Vedtak i klagesak - Reguleringsplan - klage - Hol - Geilo fjellandsby - felt 14 - detaljregulering

Statsforvalteren opphever kommunens vedtak av 22.05.2025 i sak 61/25. Kommunen må behandle saken på nytt. Klagen har ført frem.

Planfremmers reviderte plankart datert 10.01 2025 vedtas.

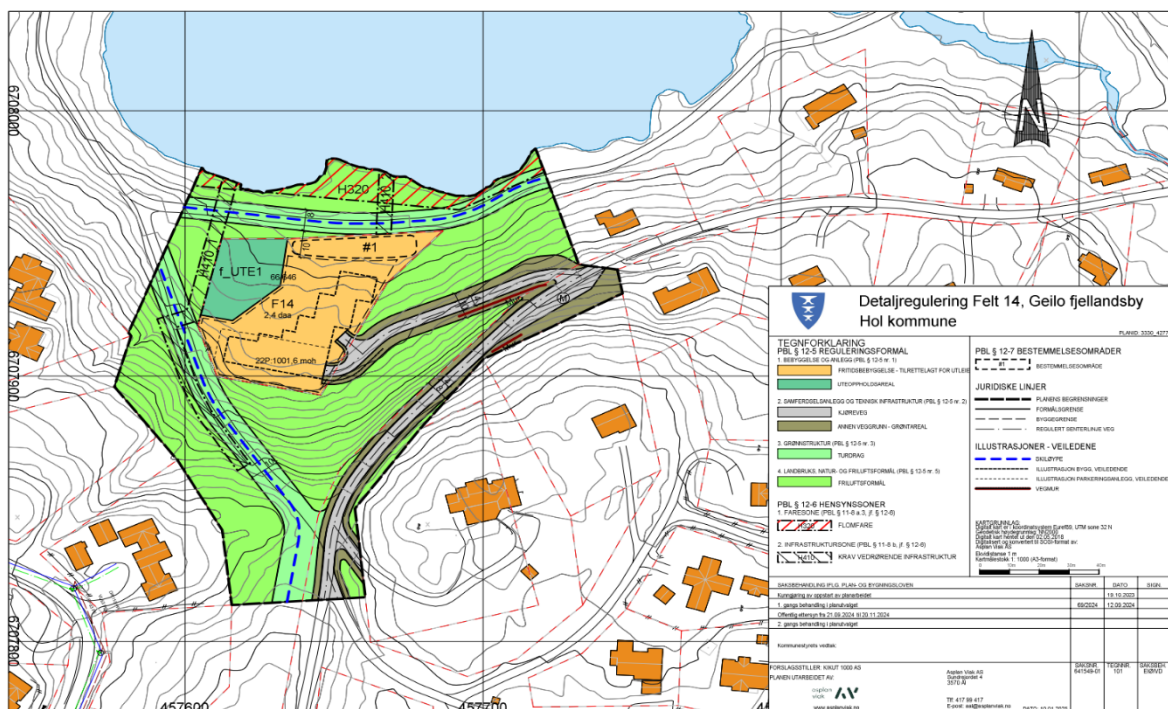
Utnyttingsgrad settes til 25 % BYA, beregnet for hele eiendom 66/646. Etter plankart datert 10.01 2025 blir det 32,3 %.

Laveste gulvnivå settes til kote +1000 moh

Plankart fra reguleringsplan [Geilo fjellandsby fra 2002 \(PLanID: 062004072\)](#):

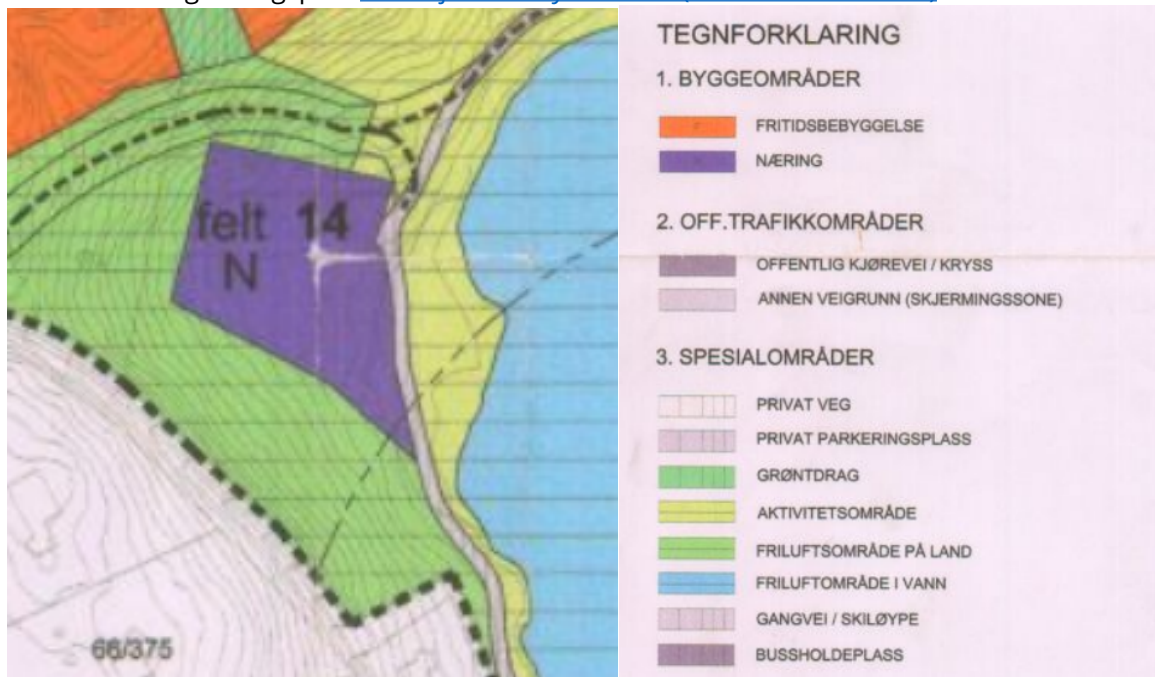
Gangvei rundt Gjeilotjødne skal opparbeides i 3 meter bredde. Der det ikke er til hinder for god terrengetilpasning, kan gangveien legges 10-15 m. lengre fra Geilotjødne enn det som er vist på plankartet. Gangveien skal kunne brukes til (motorisert) frakt av varer e.l. ut til felt 14. Denne ferdselen skal skje fra vest. Avmerket skiløype i nord-sørlig retning skal ligge i samme trase som gangveien langs østsiden av tjernet og evt. over Gjeilotjødne. Gangveien skal kunne benyttes av alle (inkl. funksjonshemmede). Gangvei/skiløype skal ikke vinterbrøytes.

Det fremgår av tidligere reguleringsplan fra 2002 at veien langs Geilotjernet nedenfor felt 14 var regulert som gangvei/skiløype, og at denne ikke skulle vinterbrøytes. Ved vedtagelsen av bebyggelsesplanen fra 2004 ble bestemmelsen om gangvei/skiløype imidlertid tatt ut. I den gjeldende planen er det derfor ikke lenger et eget formål for gangvei/skiløype. Av tegnforklaringen til plankartet som ble vedtatt i 2004 følger det at den aktuelle strekningen er regulert som privat vei. Det eksisterer ikke andre symboler i planen som kan knyttes til gang- eller skiløypeformål, og det er dermed sannsynlig at reguleringsformålet må forstås som endret fra gangvei til privat vei i og med 2004-planen.

Plankart fra [Bebyggelsesplan for felt 8, felt 14 og felt 18 – Geilo Fjellandsby, fra 2004 \(PlanID: 062004103\)](#):

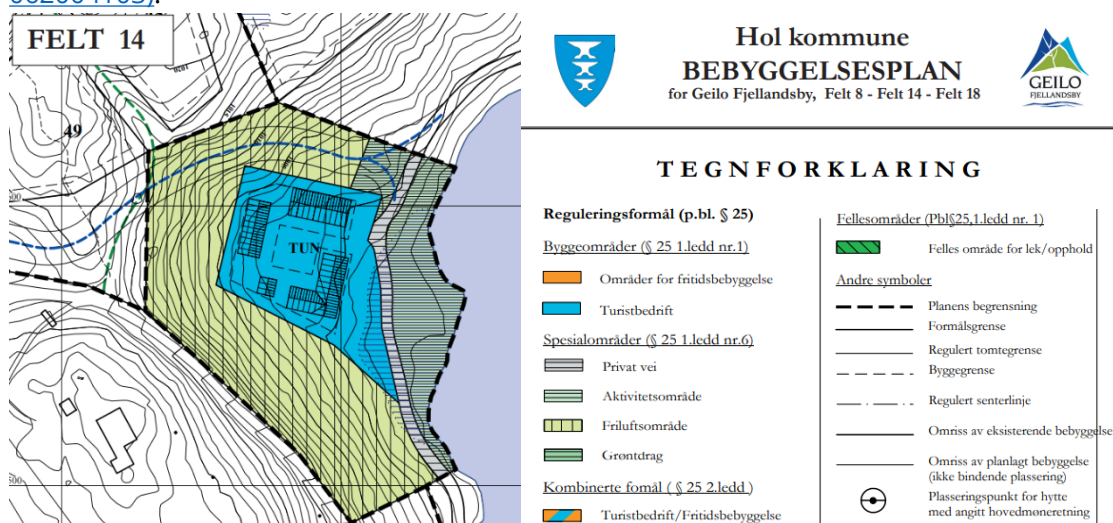
Veien skal opparbeides som vist på plankart. Vegfyllinger tilsås eller mures opp med naturstein. Det gis plass til snølagring ved siden av vei. Veiene skal vinterbrøytes.

Realisering av tidligere reguleringsformål om turistbedrift ville naturligvis også medført behov for en adkomstvei. Statsforvalteren kan imidlertid ikke se at det var gangveien rundt Geilotjernet som måtte benyttes etter bebyggelsesplanen fra 2004. Det er heller ikke utelukket at det uansett kunne ha blitt regulert en adkomstvei til området via gangveien rundt Geilotjernet selv om bebyggelsesplanen fra 2004 ikke hadde blitt vedtatt.

Fig. 6. Anbefalte endringer i plankart

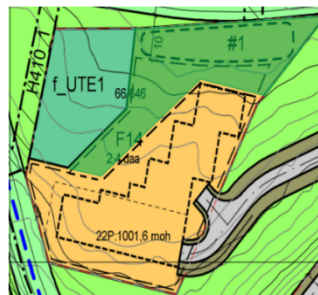
Rådmannen anbefaler endring i plankart, og det vises til figur 6 under. Anbefalte endringer tilrettelegger for en viss fleksibilitet når det gjelder byggegrense, uten å komme nærmere turstien. Veiledende plassering av bygg kan fortsatt være hensiktsmessig mtp. senere byggesak, og det anbefales ikke å fjerne dette fra plankartet.

Byggegrensen har betydning for tiltakets landskapsvirkning, nedbygging av grøntareal og tiltakets påvirkning på friluftsområdet. Som påpekt av klager, har ikke kommunestyret begrunnet hvorfor de velger å gå for planforslagsstillers forslag i stedet for rådmannens begrunnede forslag. Etterfølgende begrunnelse er heller ikke gitt.
